## PROJET EOLIEN DE LICOURT ENERGIES

Communes de Licourt et Morchain (Somme 80)

Porter à connaissance dans le cadre de la demande de compléments du 7 décembre 2022 et du changement de gabarit des éoliennes de 200 m à 180 m en bout de pale.

### 3.2.1.2.1 Photomontage n°32

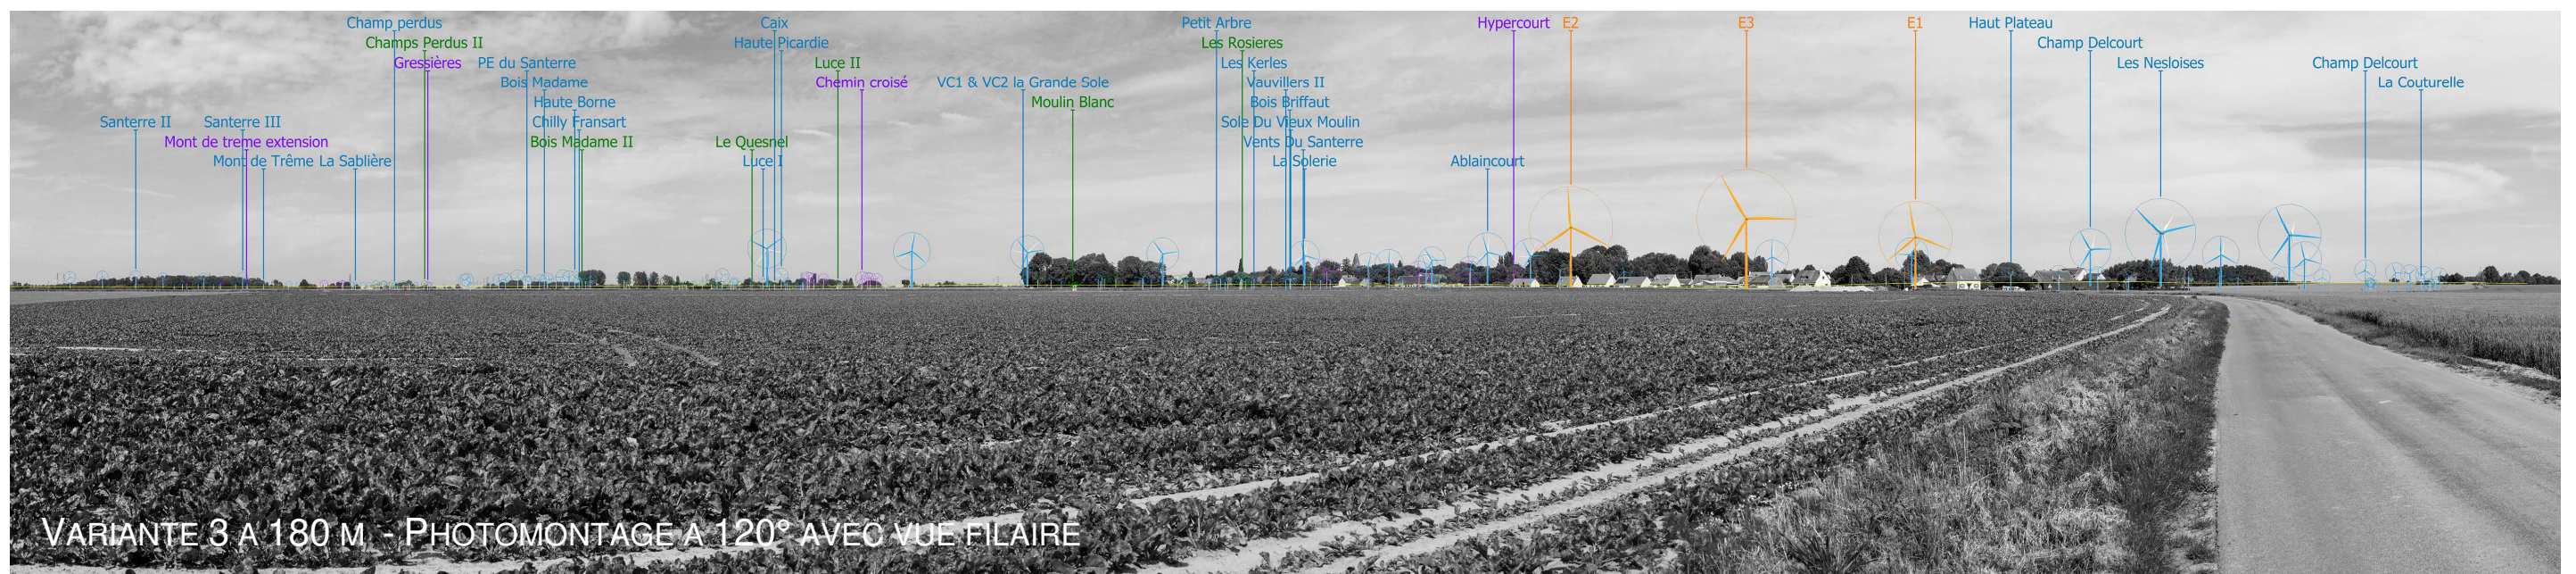
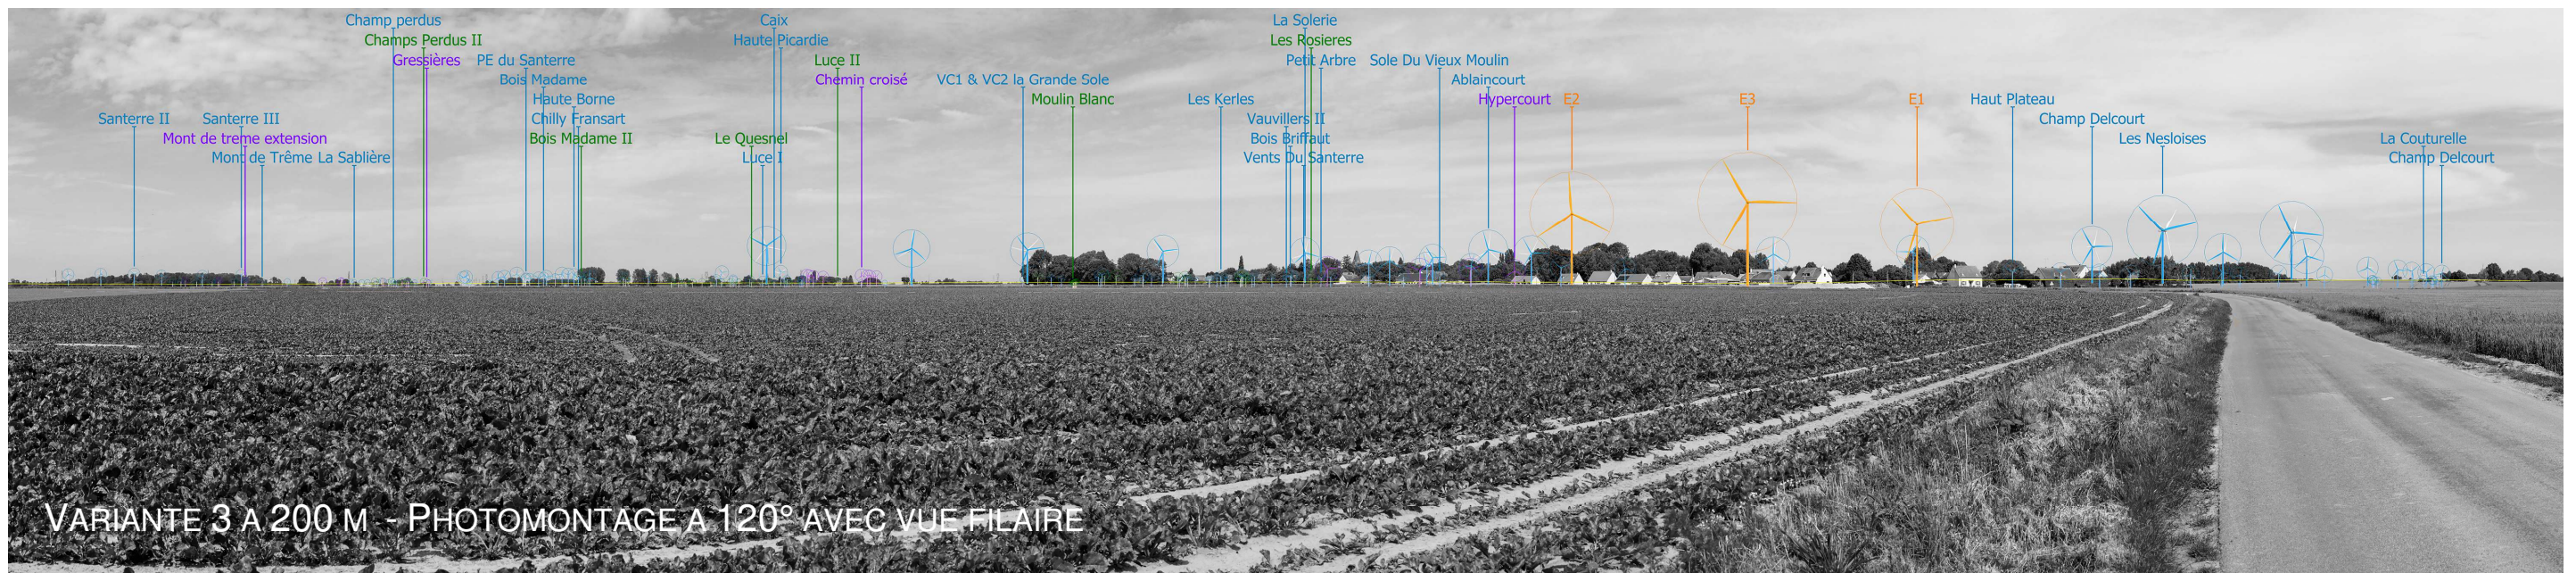
<p>On observe un impact sur la silhouette du bourg de Morchain, associé à un effet d'écrasement (photomontage n°32). Les éoliennes du projet sont bien plus hautes que celles déjà présentes et impactant la silhouette du bourg.</p> <p>Par ailleurs, le centre-bourg de Morchain est fortement impacté, avec des éoliennes E2 et E3 fortement prégnantes en centre-bourg et situées dans un axe de rue (photomontage n°24). Ce projet impactera durablement le cadre de vie des riverains, au cœur de leur village. Dans l'analyse des variantes, il y a bien eu une prise en compte du village de Licourt (p. 238), mais pas de Morchain, fortement impacté par le projet. Sur ce point, il n'y a pas eu de mesure d'évitement ou de réduction.</p>	<p>Pour les communes les plus impactées par le projet, Valorem prévoit aujourd'hui une mesure complémentaire afin d'améliorer le cadre de vie des riverains : la bourse aux arbres. Cette mesure est décrite dans le présent document et elle est également ajoutée à l'étude paysagère complétée.</p>	<p>et « <i>Les mesures paysagères à l'échelle immédiate</i> », p 148</p>

**Intérêt du point de vue :** Evaluer les différents agencements sur une orientation sud-est depuis la RD 142 et à l'entrée de Morchain. Actuellement, les parcelles agricoles permettent une vision lointaine jusqu'à la ligne haute tension et Morchain est inscrit dans les boisements. Ces composantes sont visibles en simultanément d'éoliennes existantes qui ponctuent les arrière-plans lointains.

Les trois éoliennes se lisent clairement dans le paysage, contrairement aux deux autres variantes où la lecture est beaucoup plus brouillonne. Le passage à 180 m permet d'améliorer les rapports d'échelle, avec le contexte éolien et notamment le parc des 10 Nesloises. La lisibilité est simple, sans chevauchement.

### 3.2.1.2.3 Photomontage n°56

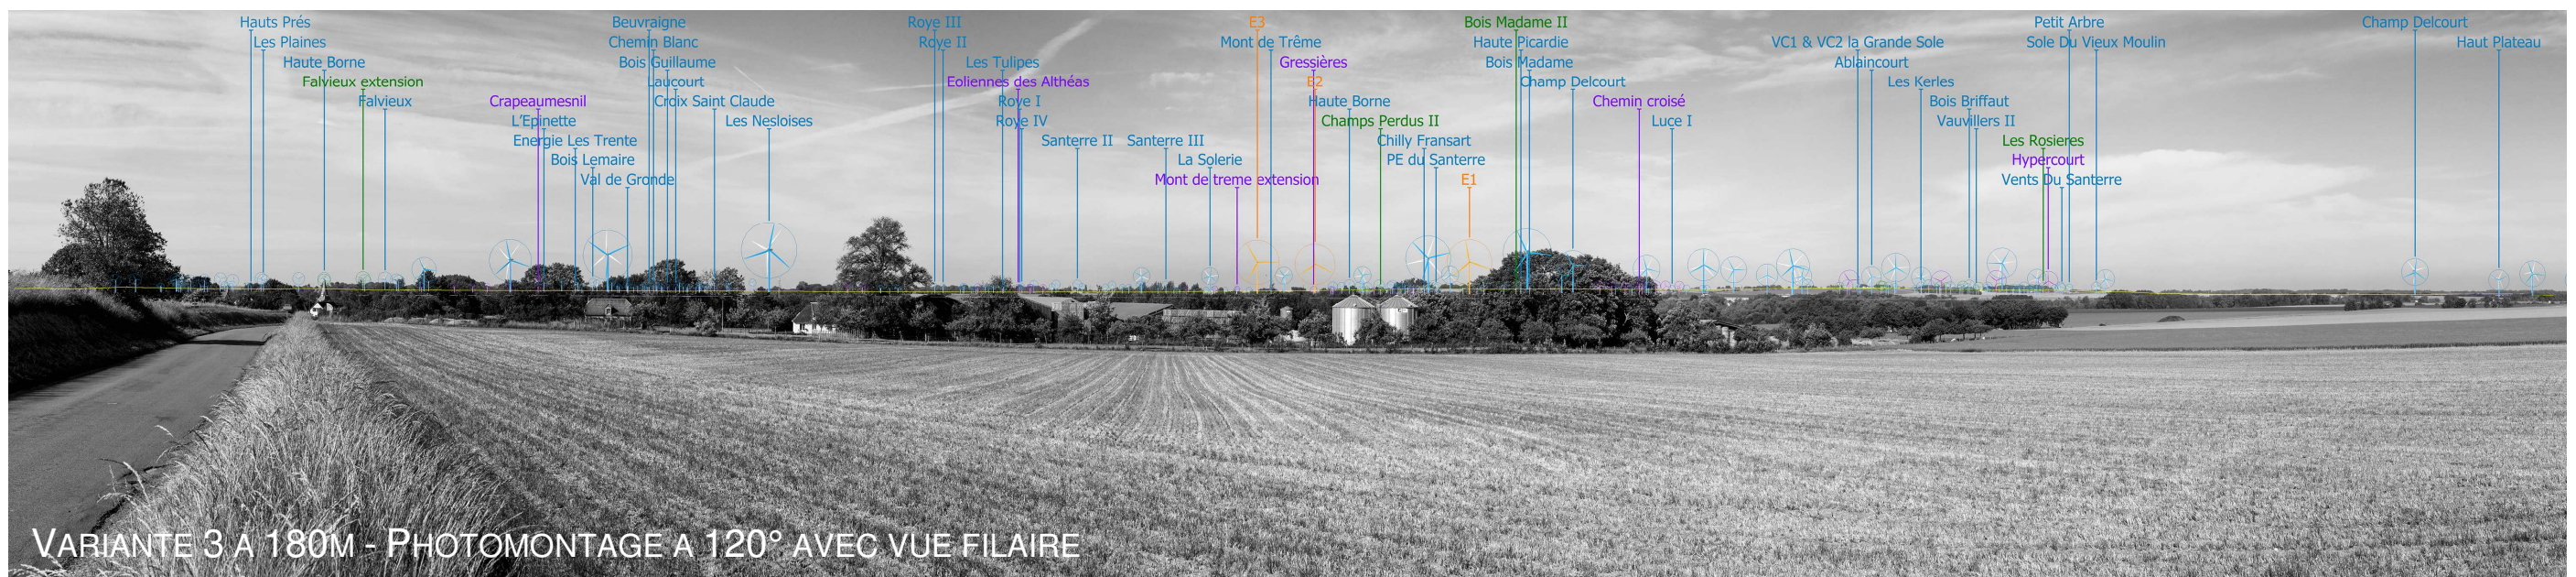
<p>d'écrasement et le bâti du village de Falvy permet de concurrencer l'impact visuel des deux éoliennes.</p> <p>Depuis la nécropole d'Etinehem, les trois éoliennes apparaissent fondues dans le contexte éolien existant. Elles ne génèrent pas de nouvel angle de vue et les hauteurs des éoliennes du projet sont cohérentes avec le contexte existant. La différence de gabarit limite d'autant plus l'impact visuel des éoliennes du projet de Licourt.</p>	
<p><b>Evolution de l'espace de respiration.</b></p> <p>Le dossier comprend deux cartes page 372 avec les angles de respiration existants (sans le projet) depuis chaque lieu de vie proches du projet à une distance de 5 km, et les angles de respiration avec la prise en compte du projet.</p> <p><b>Analyse de la saturation sur tous les lieux de vie.</b></p> <p>Il est attendu une analyse de la saturation sur tous les lieux de vie à moins de 5 km du projet ou plus si hauteur &gt; 175 m (les éoliennes faisant 200 m, cette distance est d'environ 5,7 km). Le dossier complété comporte une analyse en plus pour Fresnes-Mazancourt, Marchélepot et Misery situés à moins de 5,7 km ainsi que Chaulnes à plus de 6 km du projet.</p> <p><b>Graphiques détaillés sur chaque lieu de vie.</b></p> <p>Le dossier modifié a pris en compte les remarques précédemment émises.</p> <p><b>Tableau détaillé pour chaque indice.</b></p> <p>Le dossier modifié a pris en compte les remarques précédemment émises.</p> <p><b>Photomontages à 360°.</b></p> <p>22 photomontages à 360° ont été produits dans le dossier complété.</p>	<p>Le dossier a été complété lors de la première demande de compléments. Pas de nouvel ajout à ce titre.</p> <p>Les photomontages à 360° ont été insérés en couleur suite à la demande de compléments n°2.</p>	<p>Etude paysagère partie 2 : Chapitre « Analyse par le biais de photomontages » p 119</p>

**Intérêt du point de vue :** Evaluer les différents agencements en amont de Falvy, de son église réglementée (MH 15) et les co-visibilités avec la vallée de la Somme. D'autres éoliennes sont déjà présentes sur le point de vue.

Les co-visibilités avec la vallée sont similaires aux 2 autres variantes précédentes. Les 3 éoliennes sont clairement lisibles malgré un décalage de la E1, à cette distance la différence de hauteur (entre 200m et 180m) est à peine perceptible. L'agencement est cohérent et répond bien aux éoliennes ponctuelles sur l'arrière-plan. La diminution du gabarit à 180 m en bout de pale permet d'améliorer les rapports d'échelles notamment vis-à-vis des boisements en présence, et du contexte éolien. En outre, cet agencement entraîne moins d'impressions de barrière visuelle vers le lointain que les deux autres variantes.

Photomontage n°86 avec des éoliennes de 200 m

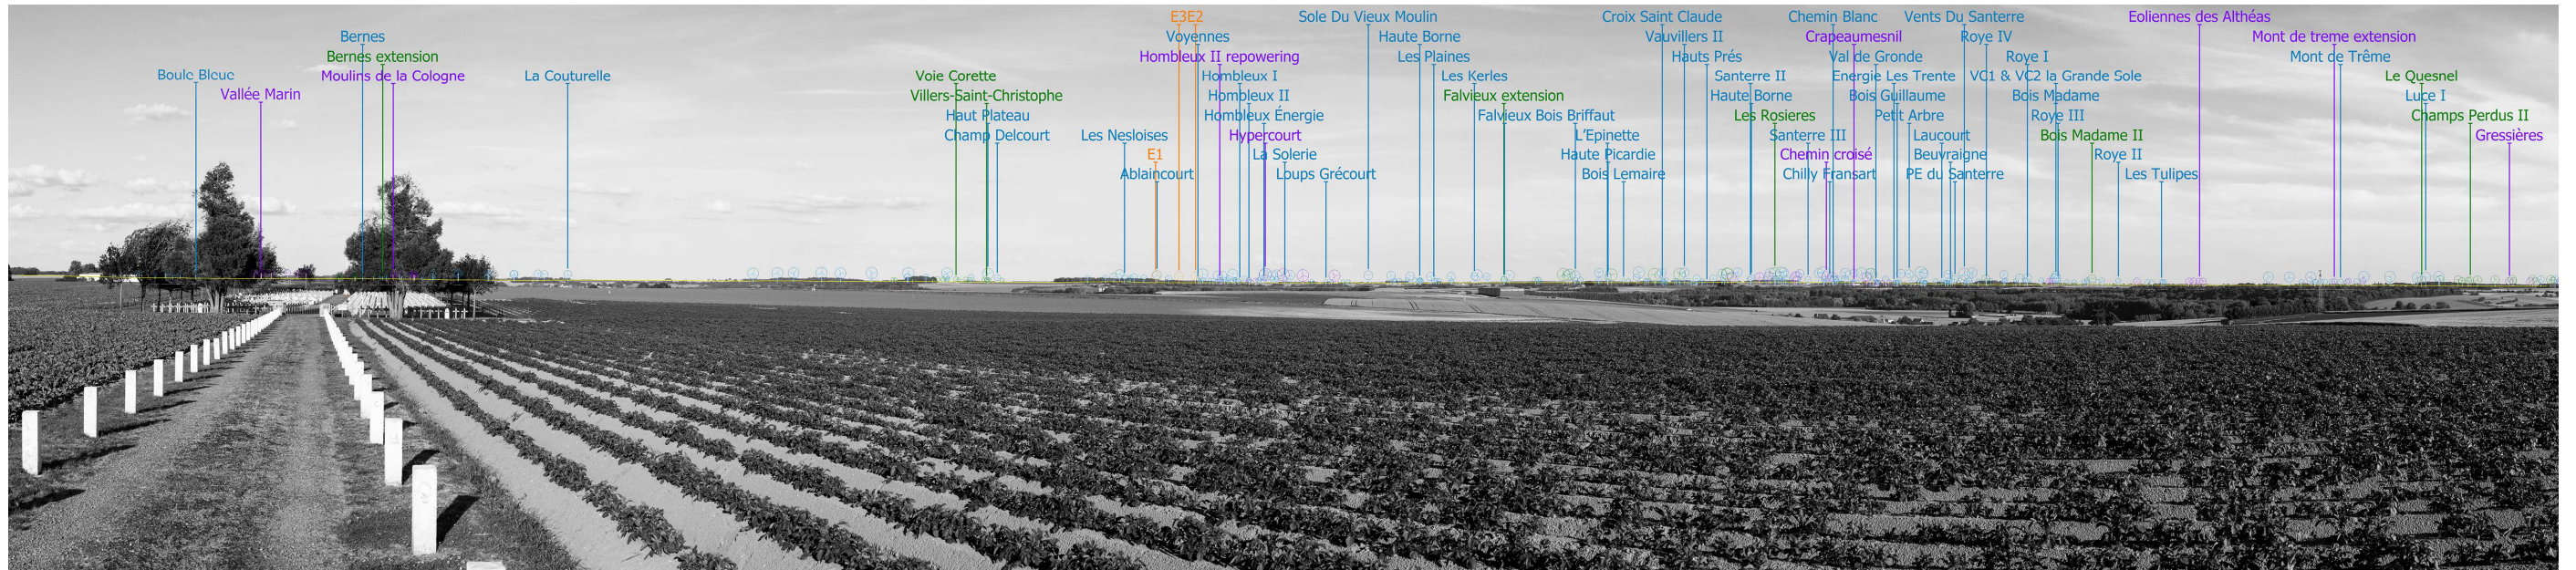
L'analyse des photomontages donne lieu à des impacts au niveau de l'échelle éloignée faibles à modérés. Des impacts modérés ont été identifiés au niveau de la RD 938 (photomontage n°86), en covisibilité avec Curlu. Les éoliennes de Licourt émergent des boisements existants dans la continuité des éoliennes existantes d'Ablaincourt Energies. Les rapports d'échelles sont corrects au regard des boisements et des autres éoliennes. Les éoliennes sont suffisamment en recul de la vallée. Il n'y a pas de surplomb.

Même avec les éoliennes fortement mises en évidence sur le filaire, la différence est à peine perceptible. On voit juste que les éoliennes à 180 m sont d'autant moins visibles derrière les éléments boisés au loin. Elles apparaissent en continuité des parcs existants.
